## Réunion de concertation SNA Nord – Usagers sur les modifications des TMA lilloises

Compte-rendu	Invités	Participants	Diffusion
- Réunion du mardi 19/04/2012 de 10h à 11h30 à Lesquin  - Relevé de conclusions du 04/05/2012 (V1) par Nelly AUCLAIR  - <u>Pièces jointes</u> : (1) NIL	- ZAD Nord  - Fédérations d'usagers : FF Aéronautique, FF Aérostation, FFAM, FFP, FFPLUM, FFVL, FFVV, FNAM, RSA et CNFAS en CCRAGALS Nord,  - SNA Nord / Subdivision « Études, Environnement »  - SNA Nord / Subdivision « Contrôle »  - SNA Nord / Tour de Merville	- FF Aéronautique : M. Daniel BOLOT  - FF Aérostation : M. Daniel CASEMODE  - FFPLUM : M. Bernard CORDONNIER  - FF Vol Libre : M. Guy BUISSON - FF Vol à Voile : M. Yves CORDIER M. Philippe CHIOSSONE M. Olivier VANDERRUSTEN  - RSA : M. Jean-Luc MANDERLIER  - SNA Nord / Sub. ÉE : Melle Nelly AUCLAIR M. Guillaume SCHUH M. Yoann CROUZAT M. Marc ENGEL M. Frédéric LAUPRÊTRE  - SNA Nord / Subdivision « Contrôle » M. Alexandre ENGEL M. Géry GRAVE M. Nirina ZIDZOU	(électronique)  - Participants - Correspondants du SNA Nord en Ccragals N (voir PJ 1) - CRNA/Nord : Hélène CARAES - BEP Nord-Ouest : LCL René PROFICHET, Fabrice ETARD, Eric TURPIN, Yves JUNCKER  -

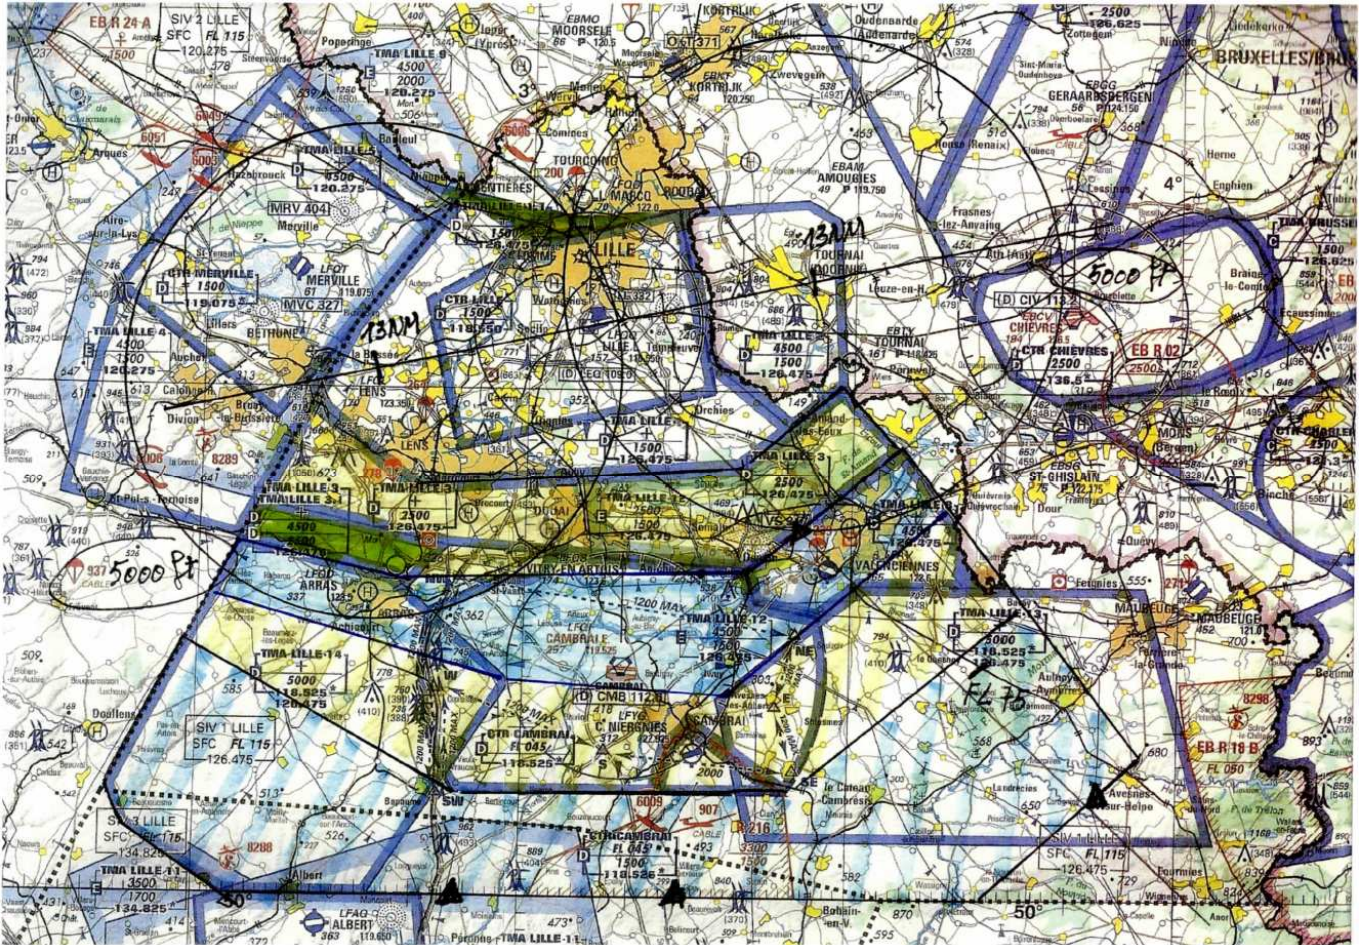
- Les fédérations sont favorables à un élargissement latéral mais défavorable à une extension trop importante vers le Sud à 4500ft puis 5000ft.

D'une part, le plancher à 5000ft limite trop la marge de manœuvre des planeurs.

=> Ils proposent de restreindre la partie à 5000ft initialement proposée par le SNA Nord en faisant une marche supplémentaire au FL65, plutôt qu'une limite basse à 4500 et 5000ft. L'objectif est de permettre à Valenciennes de s'échapper vers le SE, à Arras vers le SO, à Cambrai d'être libre de partir vers le S.

D'autre part, ce qui gêne le plus les usagers, c'est la limite sud du palier à 4500ft qui englobe le VOR de Cambrai. 4500-5000ft étant utilisés par l'aviation légère.

=> Ils proposent d'étendre la couronne à 4500ft dessinée par le SNA Nord dans des limites acceptables et de créer une couronne au FL65 plutôt que d'avoir un grand espace pénalisant avec un plancher à 5000ft (une grande couronne à 4500ft et une petite couronne au FL65 plutôt qu'une petite couronne à 4500ft et une grande couronne à 5000ft).

- Projet présenté en séance par la FFVV ayant reçu l'avis préalable de Maubeuge et Valenciennes. 3 couronnes proposées : FL 65, 5000ft 4500ft puis 2500ft avec le souhait de bien tenir compte des départs Valenciennes (axe S-SE) et des départs Maubeuge (S-SO) ; et ce, malgré la contradiction avec la volonté de simplifier les espaces.

- Les procédures RNAV nécessitent des protections plus étroites mais plus longues. Si on modifie les procédures de Lille, on impacte celles de Merville : on va donc écarter les trajectoires de Merville.
- Obligation de créer une AWY à chaque début de STAR conformément à la Réglementation OACI.
- La sub EE va étudier la faisabilité des demandes des usagers quant à restreindre le palier 4500 ft et faire une marche supplémentaire au FL 65.
